Název materiálu: Souhlas s umístěním vodoměrné šachty do ochranného pásma kanalizace

udělit souhlas žadatelům Lasac Marius, nar. 27.09.1991 a Lasac Veronika, nar. 22.10.1987, oba bytem Větrná 486, 735 14 Orlová-Lutyně s umístěním vodoměrné šachty do zákonného ochranného pásma splaškové kanalizace na pozemku parc. č. 1077/1 v katastrálním území Dolní Marklovice, obce Petrovice u Karviné.

Adresa	NOVOSTAVBA VODOVODNÍ PŘÍPOJKY pro RD na parcelě 392, k.ú. Dohlednost	Seversomorská vodovodní a kanalizační Odzvěď a.s. 28. října 1235/169, Mariánská Hory, 709 00 Odzvěď	Datum 05/2020
Výkres	KOORDINAČNÍ SITUAČNÍ VÝKRES	Seversomorská vodovodní a kanalizační Odzvěď a.s. 28. října 1235/169, Mariánská Hory, 709 00 Odzvěď	Číslo výkresu B.1

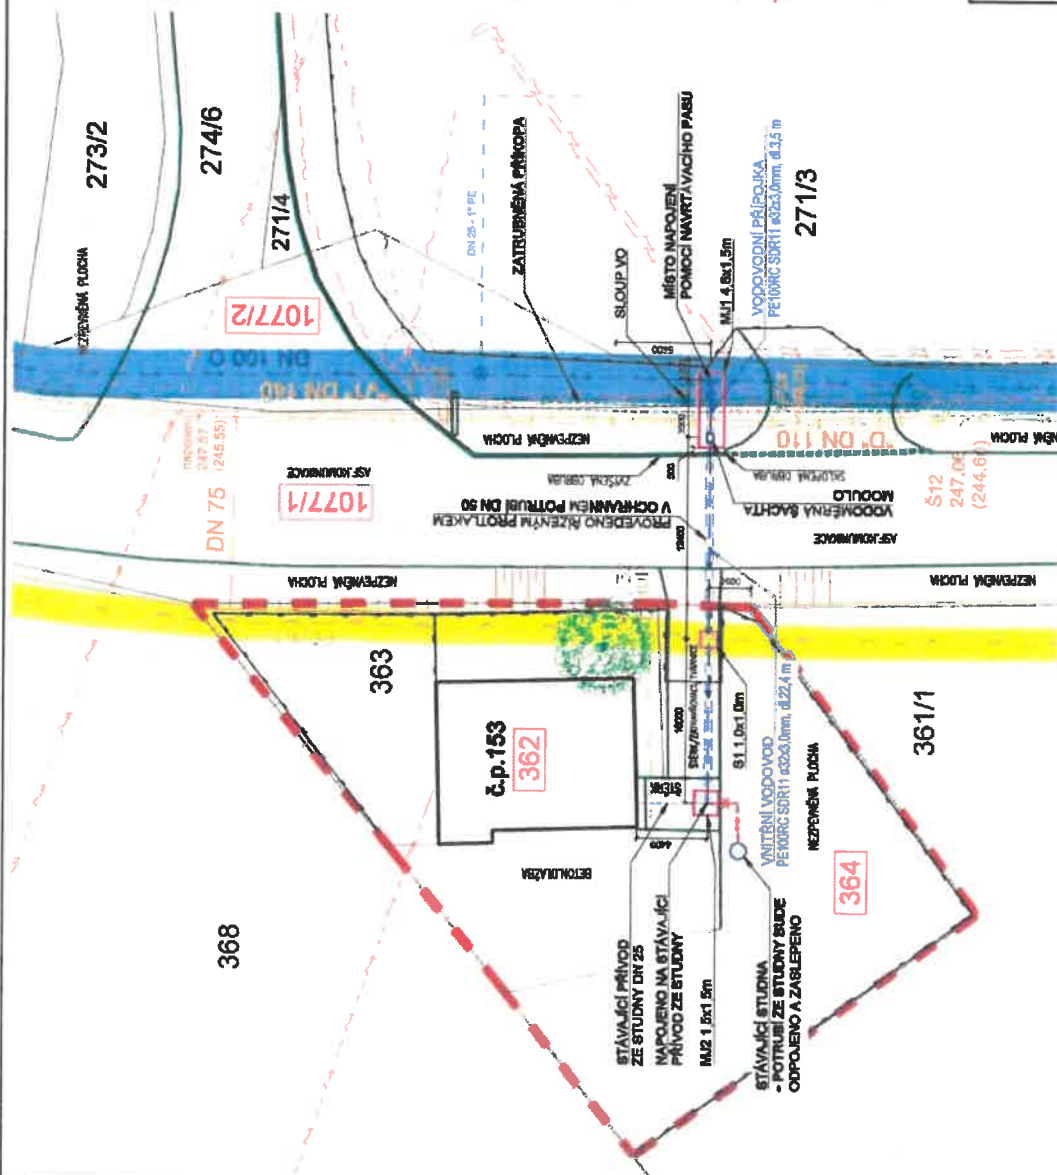
Radě obce Petrovice u Karviné je k projednání předložena žádost o udělení souhlasu s umístěním vodoměrné šachty do zákonem stanoveného ochranného pásma splaškové kanalizace. Žádost podali Lasac Marius, nar. 27.09.1991 a Lasac Veronika, nar. 22.10.1987, oba bytem Větrná 486, 735 14 Orlová-Lutyně. Vodovodní přípojka se bude napojovat na hlavní vodovodní řad na pozemku parc. č. 1077/2, dále povede přes pozemky parc. č. 1077/1 a 362, vše v k. ú. Dolní Marklovice. Vodoměrná šachta bude umístěna na pozemku parc. č. 1077/1. Dotčené pozemky nejsou ve vlastnictví Obce Petrovice u Karviné. Z prostorových důvodů není možné dodržet podmínku o umístění stavby pevných konstrukcí mimo zákonem stanovené ochranné pásmo. Ochranná pásma jsou stanovena §23 zákona č. 274/2001 Sb. v platném znění o vodovodech a kanalizacích pro veřejnou spotřebu a jsou vymezena od vnějšího líce stěny potrubí na každou stranu u vodovodních a kanalizačních řadů do průměru 500 mm včetně – 1,5m.

Navrhuji udělit žadatelům souhlas s umístěním vodoměrné šachty do ochranného pásma kanalizace za dodržení těchto podmínek:

- Zemní práce do vzdálenosti 1,0 m od okraje potrubí budou prováděny ručním výkopem se zvýšenou opatrností tak, aby nedošlo k poškození vedení a zařízení v majetku obce Petrovice u Karviné.

- V případě obnažení potrubí bude toto zabezpečeno před poškozením a následně bude proveden obsyp obnaženého kanalizačního potrubí.
- Případné škody vzniklé na zařízení provozovatele kanalizace, způsobené neodbornou prací na vodovodní přípojce uhradí - vlastník připojené nemovitosti

- Obec Petrovice u Karviné má právo kontrolovat provádění prací na realizaci vodovodní přípojky.
- Před zásypem vodovodního potrubí musí být zástupce Organizační složky obce Petrovice u Karviné (p. Meisner tel. č.: 727 938 070, Ing. Němčík 605 987 318) přizván ke kontrole provedených prací.

- Jakékoliv manipulace se zařízením ve správě obce Petrovice u Karviné mohou provádět pouze pracovníci Organizační složky obce Petrovice u Karviné. Stavebník, resp. jeho zhotovitel, pouze tehdy, pokud má předchozí písemný souhlas obce, jinak bude tato manipulace klasifikována jako neoprávněná a tedy v souladu se zákonem č. 274/2001 Sb., o vodovodech

- a kanalizací, v platném znění, pokutována.
- Případné poškození vedení veřejné kanalizační Sítě bude neprodleně oznámeno organizační složce s nepřetržitou službou (tel. 727 938 070; 724 514 492).
